# ACTA COMITÉ TÉCNICO DE PATRIMONIO N°24

## CARTAGENA DE INDIAS 02 DE NOVIEMBRE DE 2023

Acta Comité Técnico de Patrimonio No. 24, jueves 2 de  
noviembre de 2023

PLANTA DE CUBIERTA

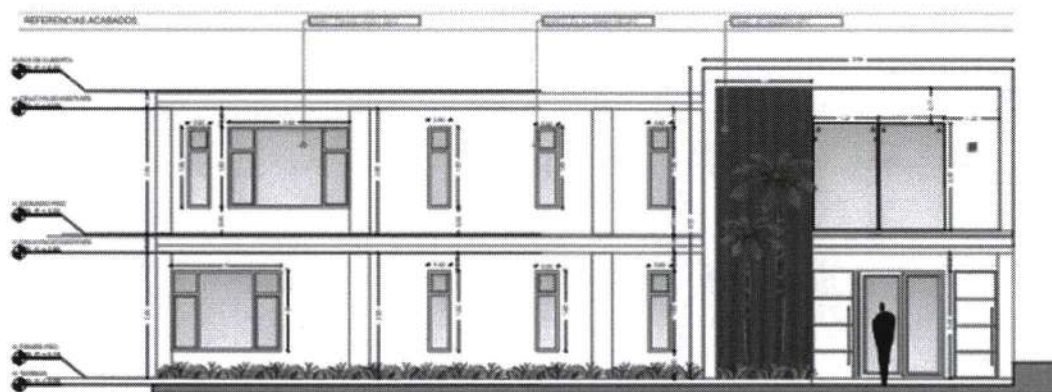
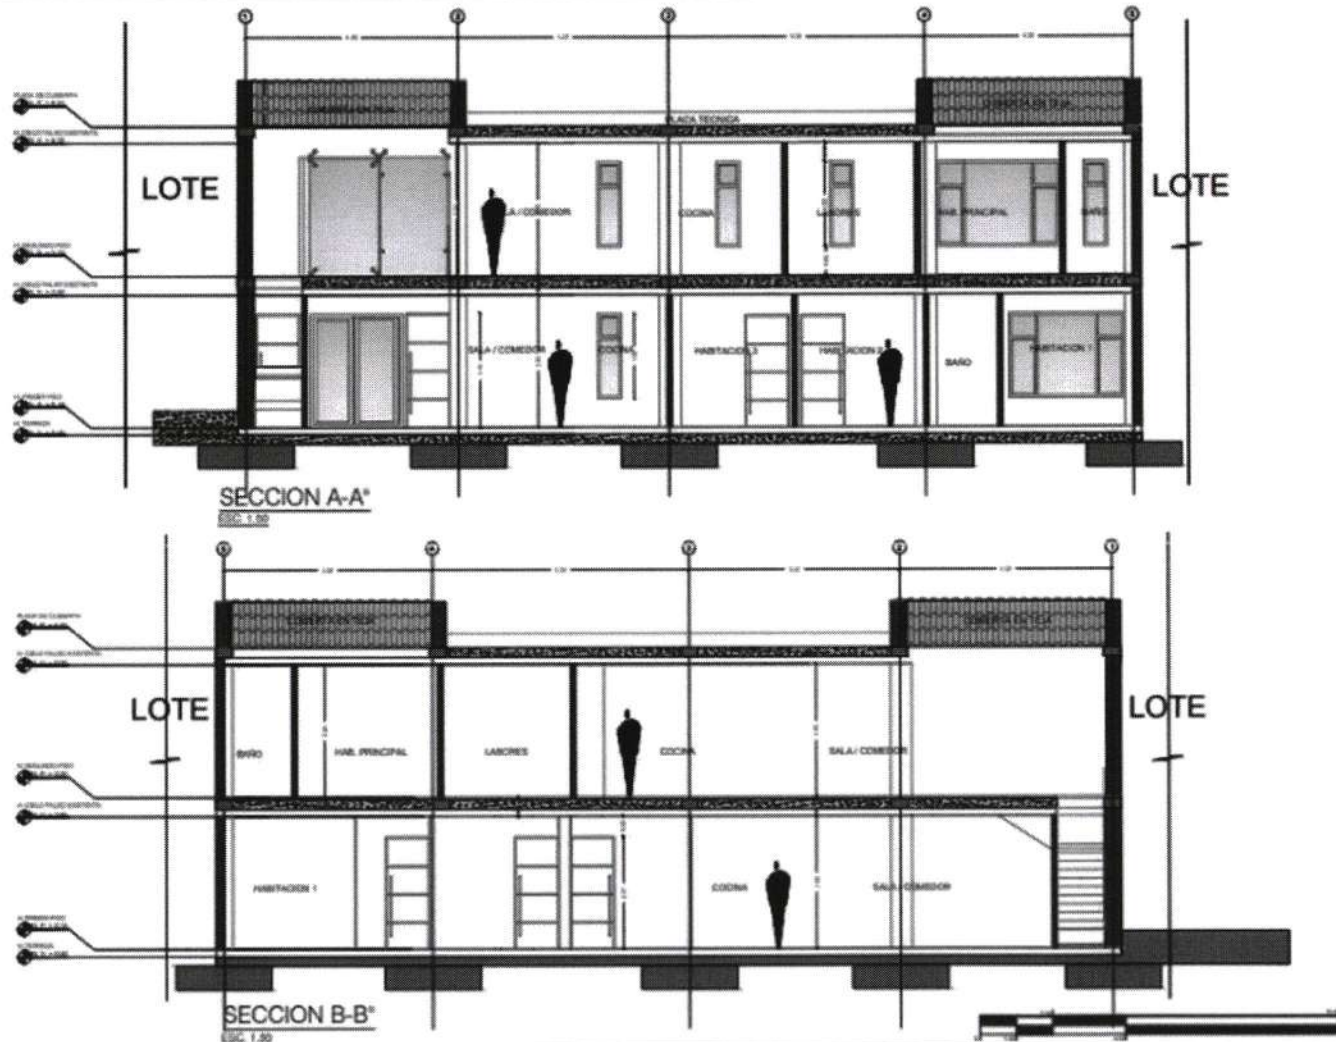
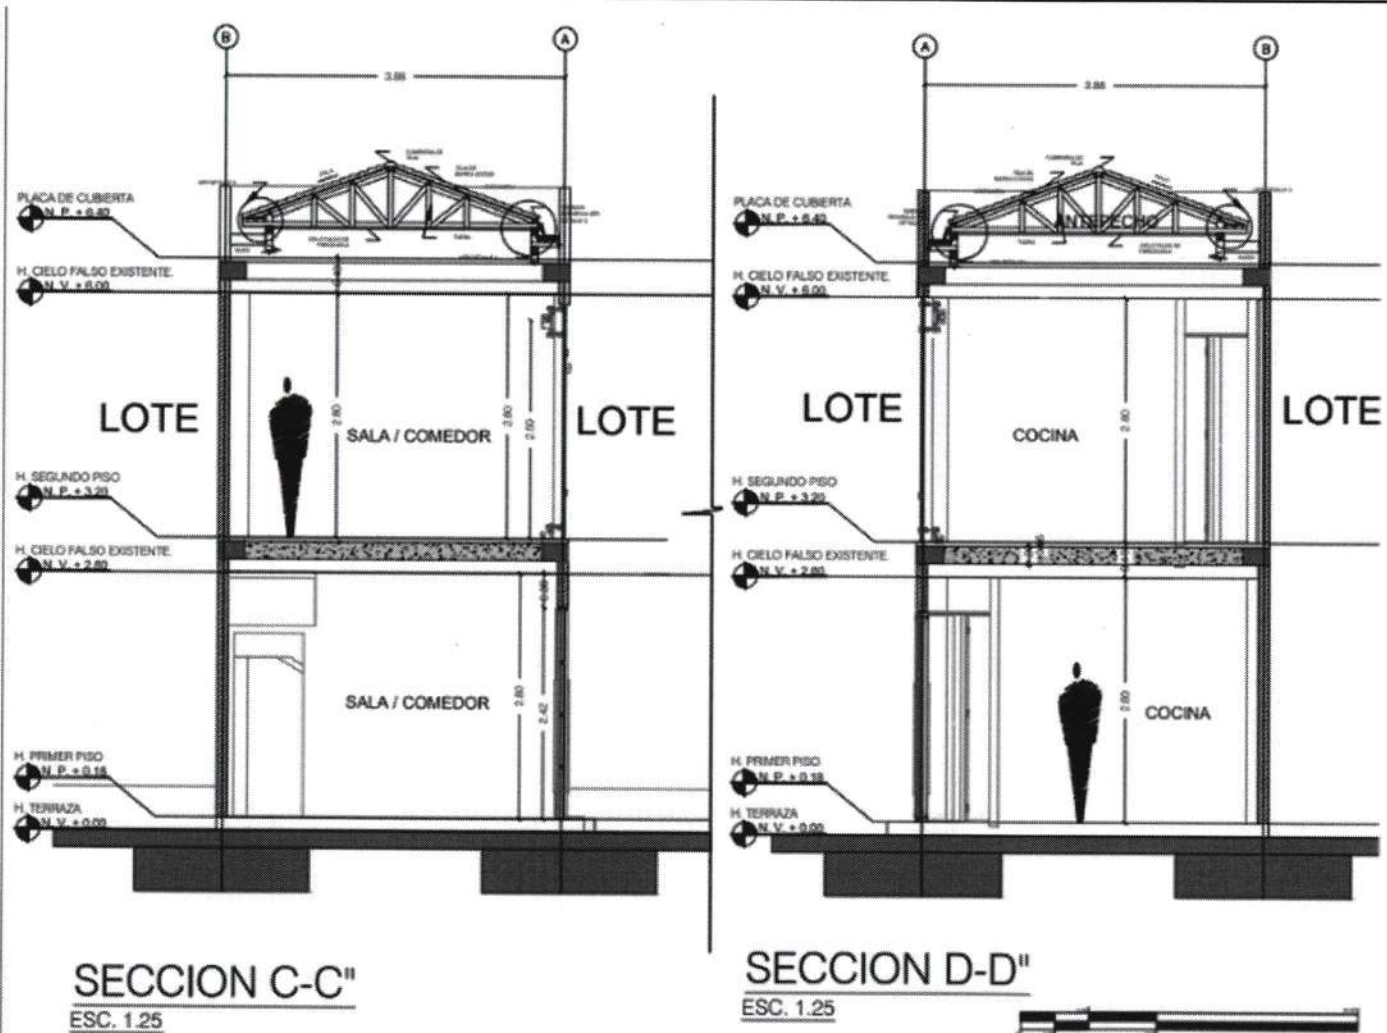
La norma dice Edificación nueva en 1 Piso y la propuesta muestra 2 niveles y cubierta plana técnica.

Para edificación nueva se permite un índice de ocupación de 60% con excepción de los lotes denominados centro de manzanas en los cuales dicho índice será de 30%”

Área Lote 96 M2 (Según MIDAS) | Área Primer propuesta 71,25M2 | Área Segundo propuesta 71,25M2.

Varias de las habitaciones del primer nivel no cumplen estándares de habitabilidad, al no contar con ventanas.

Luego de la revisión de la información presentada, el Comité Técnico de Patrimonio **APLAZA**, la evaluación del presente proyecto, hasta tanto se realice visita ordenada y requerida para efectos de poder efectuar un pronunciamiento de fondo.

- Se ordena visita por parte de los técnicos del IPCC, para efectos de constatar el estado de las obras.

PRIMER PISO

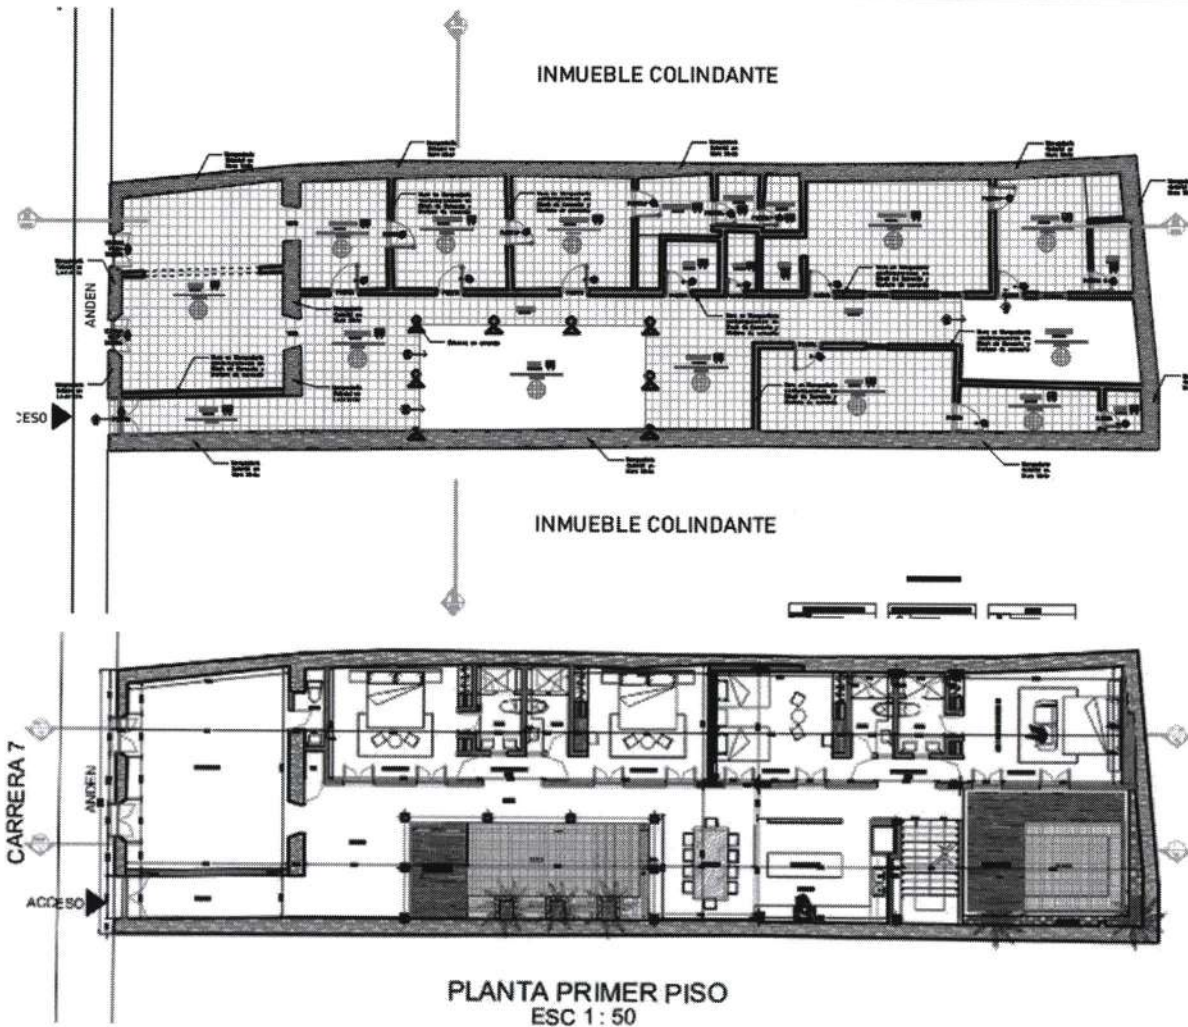
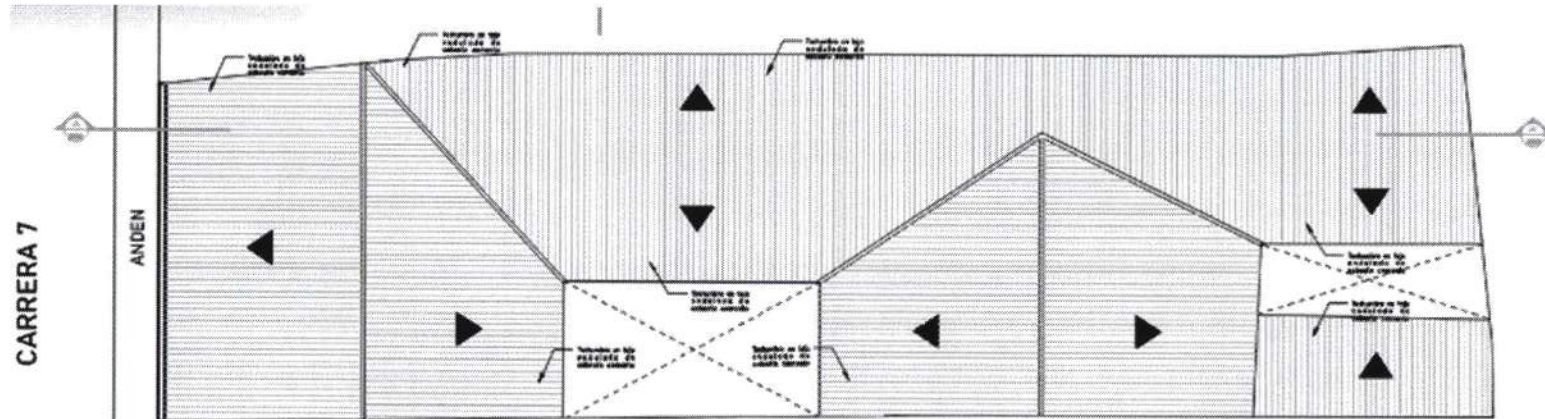
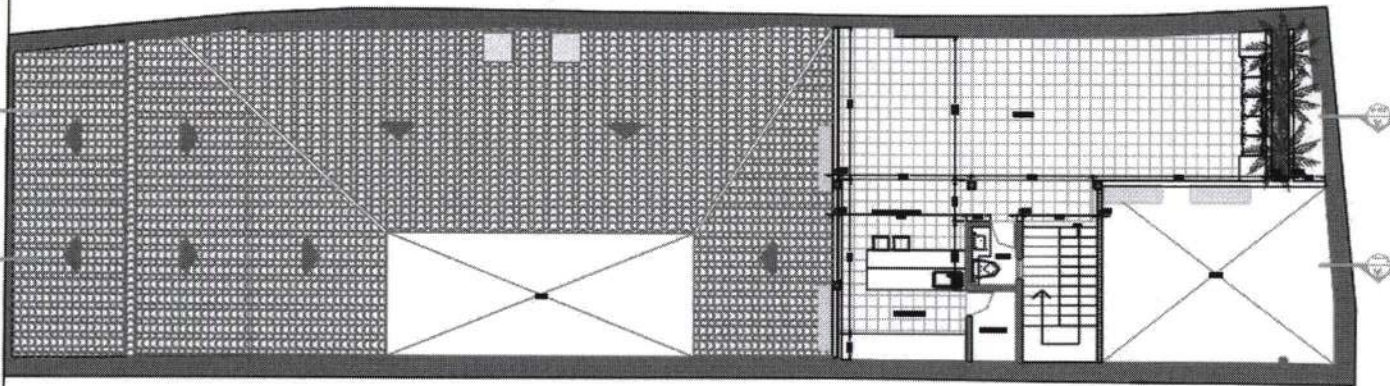
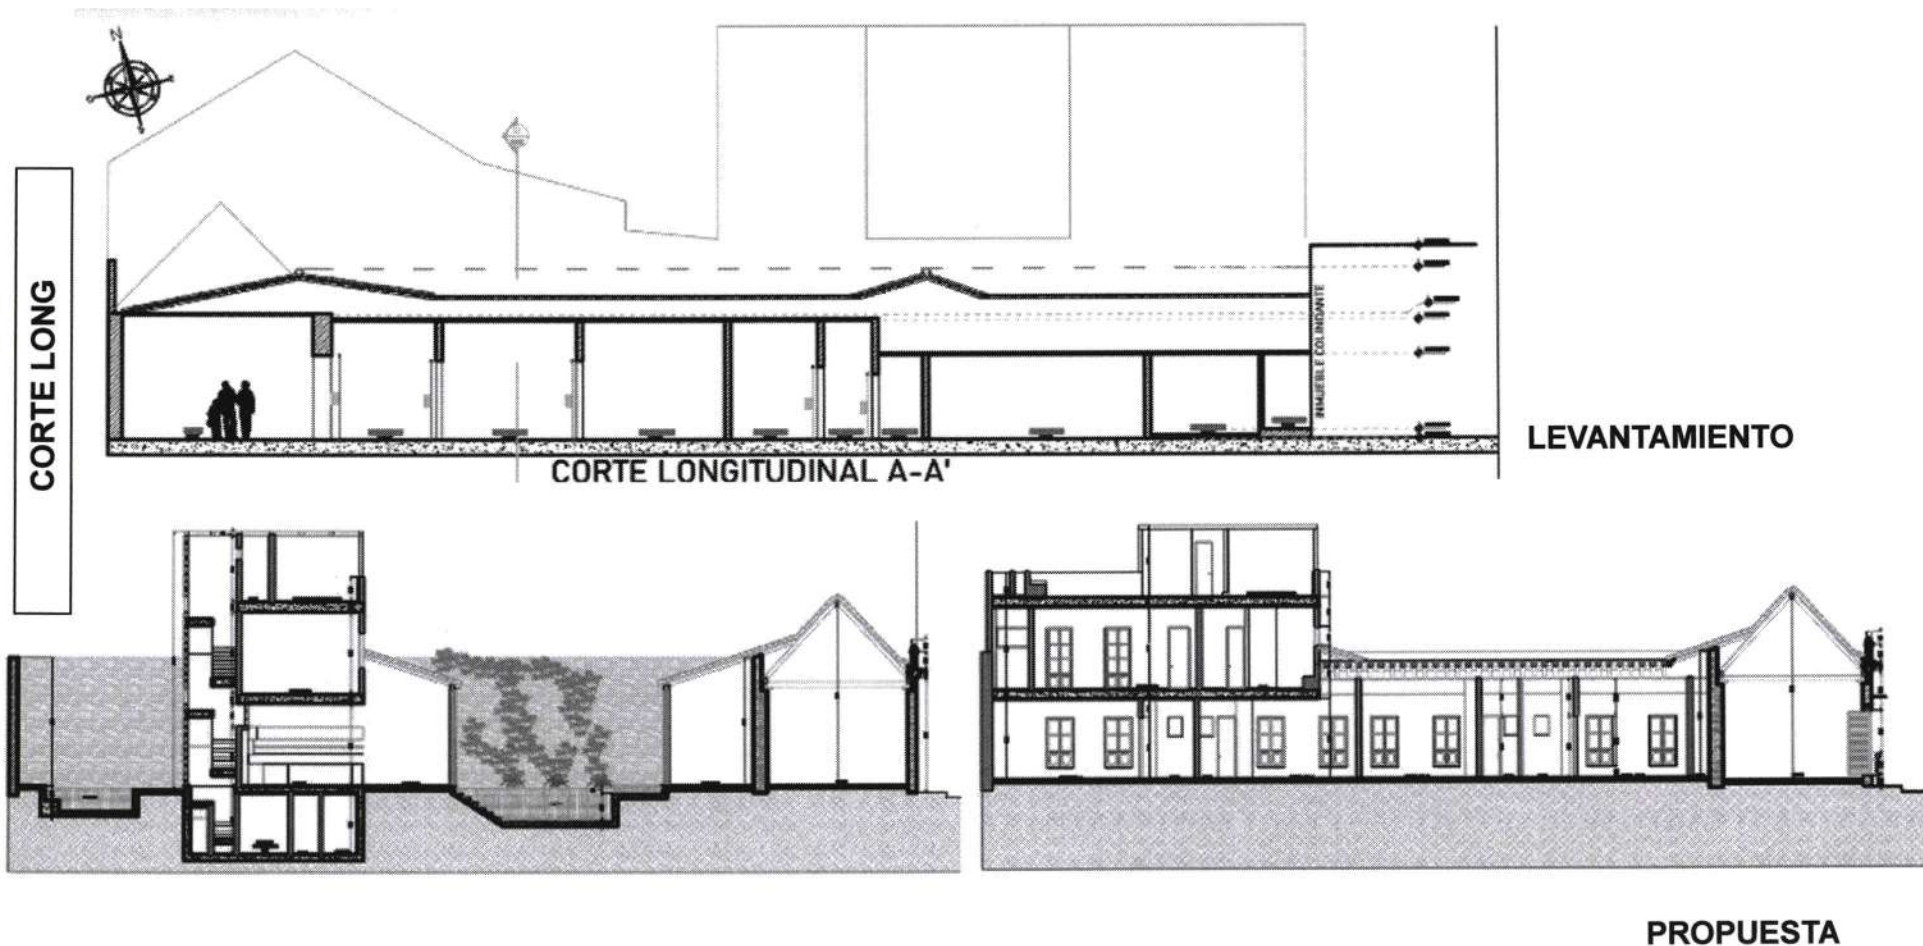
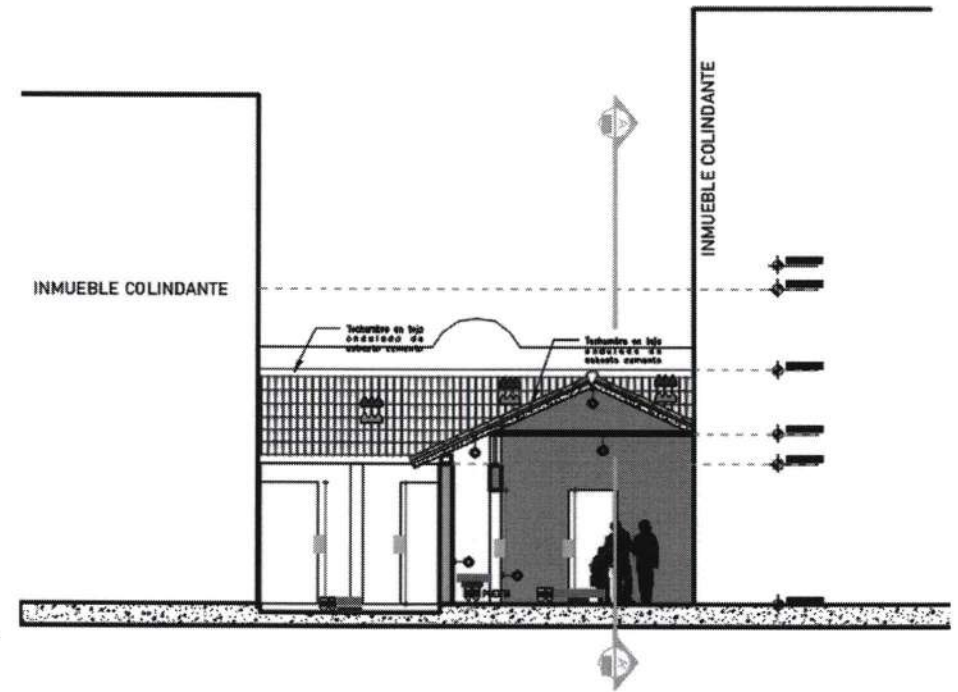
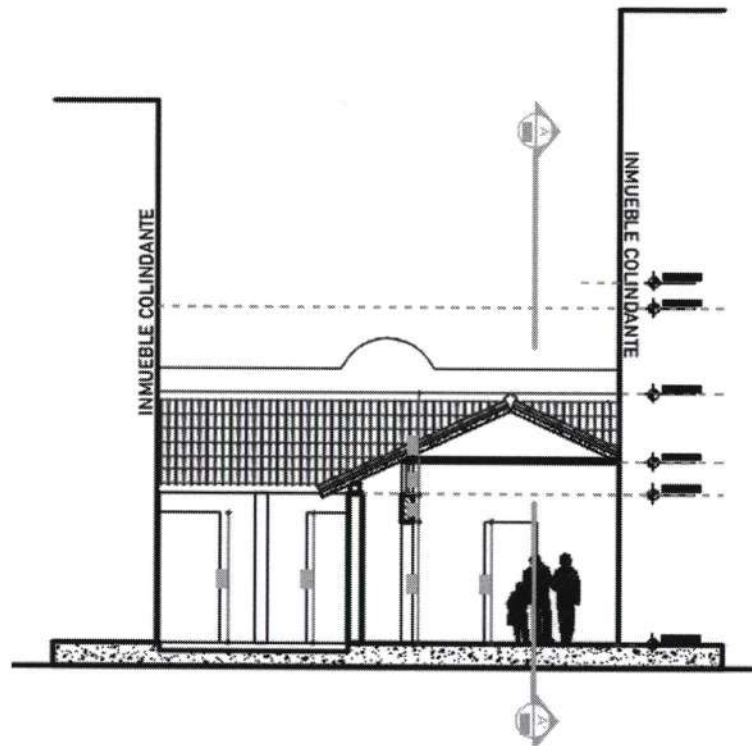
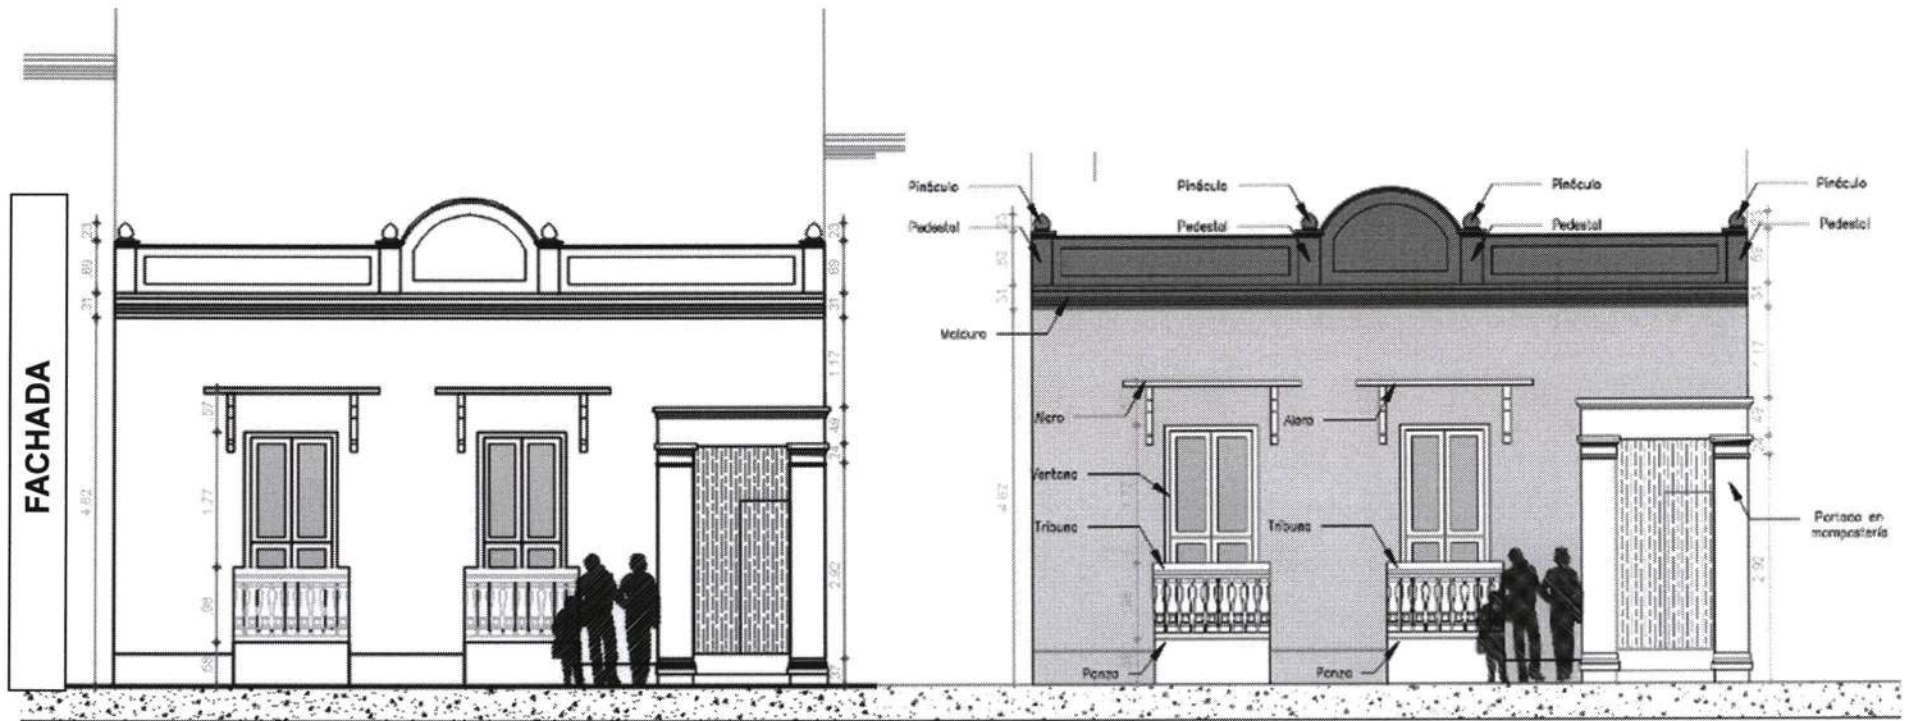
Plantea nuevos tejados según la norma vigente, sótano, una pequeña liberación en traspatio, crecimiento en segundo nivel más azotea techada.

No presenta planta de cubiertas (sobre altillo).

No presenta renders.

Luego de la revisión de la información presentada, el Comité Técnico de Patrimonio emite concepto **DESFAVORABLE**, y solicita tener en cuenta las siguientes observaciones:

- No puede hacer el crecimiento del 3er piso de la crujía posterior
- Debe realizar los cortes por el patio de tal manera que se puedan apreciar bien esas zonas.
- El área del sótano solo puede ser usado para cuarto de área técnica, mas no se autoriza para uso de habitación.
- Se hace la anotación que las obras en el inmueble se encuentran suspendidas por parte del IPCC.
